ASUNTO: Comunicación Informe Final de Auditoría – Implementación de la Norma Técnica Colombiana 6047:2013 - Accesibilidad al medio físico, espacios de servicio al ciudadano en la Administración Pública.

INFORME DE AUDITORÍA INTERNA

Informe final de seguimiento a los lineamientos del Modelo de Relacionamiento con el Ciudadano - NTC 6047:2013 - Accesibilidad al medio físico, espacios de servicio al ciudadano en la Administración Pública.

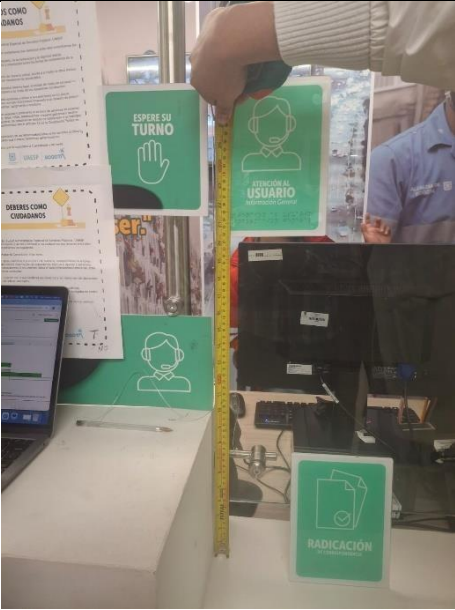
ITEM / Numeral Norma NTC	Requisito Verificado	Observación	Registro Fotográfico
Area de Servicio al Ciudadano			
Zona de Recepción / 20.1	¿Las áreas de recepción y mostradores cuentan con al menos una posición equipada con un sistema de aumento de la audición y se encuentra marcada?	Los módulos dispuestos para la atención a la ciudadanía no cuentan con al menos una posición equipada con sistema de aumento de audición, ni se identificó señalización que informe a la ciudadanía sobre la disponibilidad de este tipo de apoyo. Si bien se observa que los vidrios ubicados en los mostradores cuentan con orificios destinados a facilitar la transmisión del sonido entre la persona que brinda la atención y la ciudadanía, dicha condición no sustituye el requisito técnico previsto en el numeral 20.1 de la NTC 6047:2013, relacionado con la disponibilidad de accesorios para audición y lectura de labios, específicamente frente a la necesidad de contar con al menos una posición equipada con un sistema de aumento de audición y debidamente marcada. Adicionalmente, se observó que los orificios dispuestos en los vidrios se encuentran ubicados a una altura que no facilita plenamente la interacción con ciudadanos que reciben atención de pie, situación que puede limitar la comunicación efectiva durante la prestación del servicio.

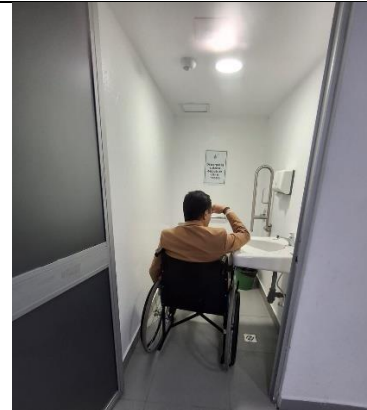
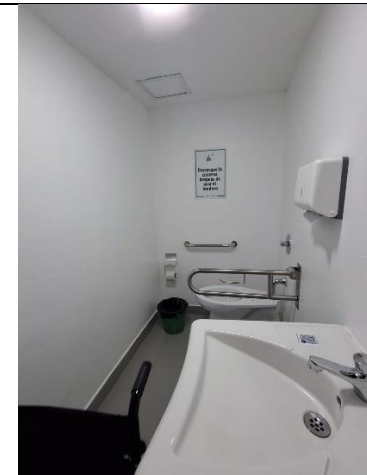
ITEM / Numeral Norma NTC	Requisito Verificado	Observación	Registro Fotográfico
Zona de Recepción 20.4	¿El espacio libre debajo del mostrador, por debajo de las rodillas es de mínimo 70 cm?	Se evidenció que el mostrador dispuesto en la zona de recepción no cuenta con espacio libre inferior que permita la aproximación frontal de una persona usuaria de silla de ruedas o de una persona que requiera ubicarse frente al módulo en posición sentada. El frente del mostrador presenta una superficie cerrada o muro plano hasta el piso, condición que impide disponer del espacio libre requerido para las rodillas. Esta condición limita la accesibilidad del módulo de atención, toda vez que impide que una persona usuaria de silla de ruedas pueda aproximarse de manera frontal y cómoda al mostrador para interactuar con la persona que presta el servicio, entregar o recibir documentos, firmar formatos o realizar consultas en condiciones de autonomía y seguridad.

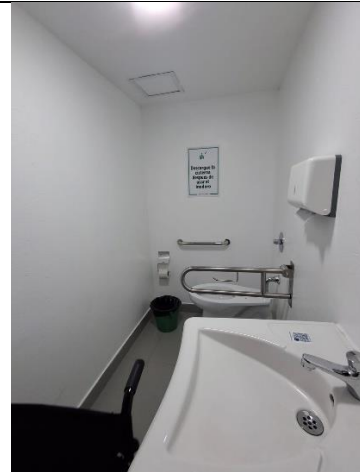
ITEM / Numeral Norma NTC	Requisito Verificado	Observación	Registro Fotográfico
Zona de Recepción 20.4	Los escritorios sobre los cuales los visitantes escriben, ¿permiten la aproximación frontal de los usuarios en sillas de ruedas, con espacio para colocar sus rodillas?	Se evidenció que los escritorios o mostradores dispuestos para la atención permiten una aproximación frontal inicial; sin embargo, no cuentan con espacio libre inferior para la ubicación de las rodillas de una persona usuaria de silla de ruedas. La ausencia de este espacio impide que la aproximación sea funcional y accesible, toda vez que la persona no puede acercarse adecuadamente al plano de atención o escritura. De acuerdo con la verificación realizada, esta condición genera que la persona quede ubicada a una distancia aproximada superior a 94 cm del vidrio o punto de interacción, dificultando la comunicación, la entrega y recepción de documentos, la firma de formatos o el desarrollo de trámites que requieran apoyo sobre la superficie del mostrador.

Sala de Espera / 21.1	¿Cuenta con sillas en primera fila cercanas a los módulos de atención de diferente color y señalizadas, disponibles para adultos mayores, niños, mujeres embarazadas, personas en condición de discapacidad, personas de talla baja y población	Se evidenció la existencia de sillas dispuestas para la ciudadanía, ubicadas en proximidad a los módulos de atención. No obstante, de acuerdo con la evidencia fotográfica, las sillas presentan características uniformes de diseño y color, sin que se identifiquen asientos diferenciados, demarcados o señalizados para el uso preferencial de personas mayores, niñas, niños, mujeres gestantes, personas con discapacidad, personas de talla baja y demás población vulnerable o sujeta de atención prioritaria. Así mismo, no se observa señalización visible que permita a la ciudadanía reconocer cuáles asientos se encuentran destinados para atención prioritaria, ni

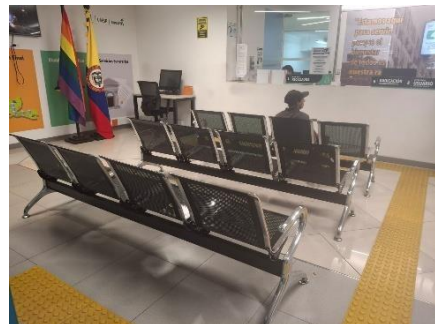
ITEM / Numeral Norma NTC	Requisito Verificado	Observación	Registro Fotográfico
	asistencia en caso de emergencia?	emergencia o dispositivo equivalente que permita solicitar asistencia desde el interior del recinto en caso de emergencia, como medida orientada a permitir que una persona pueda alertar oportunamente una situación de emergencia, caída, descompensación, dificultad de movilidad o requerimiento de apoyo durante el uso del servicio sanitario.	
Señalización			
Señalización 45.6.3	Las señales en los paneles de ascensores, los números de los cubículos en los centros de atención, las puertas de los baños públicos, entre otros, deben ser táctiles mediante realzado e incluir señalización Braille	Se evidenció la existencia de señalización asociada a los puntos de atención; sin embargo, esta no cumple integralmente con las condiciones de accesibilidad táctil. En particular, se observaron dos señales que incluyen sistema Braille: la correspondiente a “Atención al usuario - información general”, ubicada aproximadamente a 52 cm sobre el mostrador o escritorio, y la señal de “Radicación de correspondencia”, la cual, aunque cuenta con Braille, no se encuentra debidamente adherida o fijada. Esta condición puede afectar su localización, estabilidad, lectura táctil y permanencia como elemento de orientación accesible. Adicionalmente, se evidenció que las demás señales dispuestas en la zona de atención <u>no cuentan con</u>

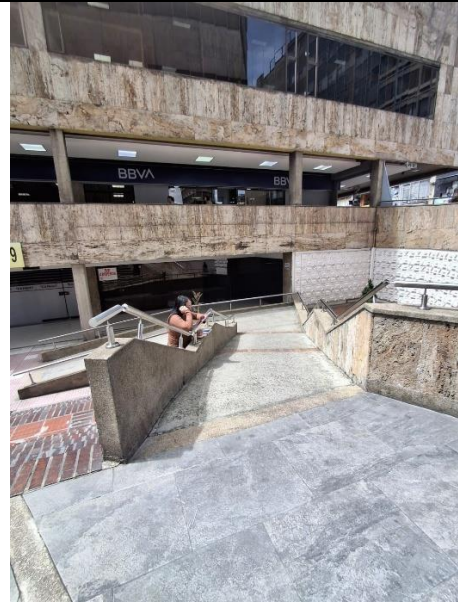
ITEM / Numeral Norma NTC	Requisito Verificado	Observación	Registro Fotográfico
Señalización 45.7.3	Todas las señales se deben colocar entre 120 cm y 160 cm desde la superficie del suelo o piso. Las señales se deben ubicar, de manera que sean visibles claramente para las personas que están sentadas, de pie o estén caminando.	Se observó que la señal de evacuación ubicada en el área de baños se encuentra instalada a una altura aproximada de 1,75 m desde el nivel del piso, superando la altura máxima permitida de 1,60 m prevista en el citado numeral.	
Símbolos Gráficos 45.8 / 45.8.A	¿Los ascensores accesibles a personas con discapacidad están debidamente señalizados, especialmente cuando no todos los ascensores de la edificación son accesibles?	Se evidenció que la señalización asociada a los ascensores cuenta con información en sistema Braille; sin embargo, no se observó la incorporación del Símbolo Internacional de Accesibilidad que permita identificar claramente que el ascensor se encuentra habilitado o dispuesto para el uso de personas con discapacidad o movilidad reducida. Si bien la inclusión de Braille constituye un elemento de accesibilidad para personas con discapacidad visual, esta condición no sustituye la obligación de contar con señalización visual clara mediante el Símbolo Internacional de Accesibilidad, especialmente tratándose de elementos de circulación vertical que deben ser fácilmente identificables por la ciudadanía.

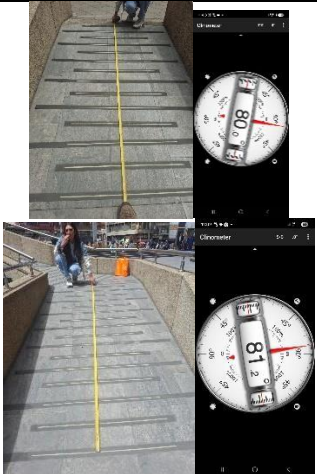
ITEM / Numeral Norma NTC	Requisito Verificado	Observación	Registro Fotográfico
		sede administrativa de la UAESP; el segundo, desde dicho hall hacia el sótano del área comercial donde se encuentra el punto de servicio a la ciudadanía; y el tercero, desde la carrera 10 hacia el hall de acceso del edificio. Así mismo, se observó que el ascensor que permite el acceso al punto de servicio se encuentra ubicado en el primer piso, hacia el costado de la carrera 18, en el portal de acceso al área comercial. No obstante, durante el recorrido no se evidenció señalización exterior ni interior suficiente que permita identificar de manera clara la ubicación del punto de servicio a la ciudadanía de la UAESP ni la ruta accesible para llegar a este desde los diferentes accesos peatonales identificados, particularmente desde la carrera 10 y las calles 17 y 18. Esta situación dificulta que la ciudadanía comprenda de manera autónoma cuál es el recorrido que debe seguir para acceder al punto de servicio, especialmente cuando se requiere utilizar una ruta accesible mediante rampas o ascensor. La ausencia de orientación clara puede afectar en mayor medida a personas con discapacidad, personas mayores, personas con movilidad reducida, personas de talla baja o ciudadanía que acude por primera vez al punto de atención. Lo anterior evidencia incumplimiento del numeral 8.1 de la NTC 6047:2013, en la medida en que, aunque existen medios de circulación vertical para acceder al punto de servicio, estos no se encuentran
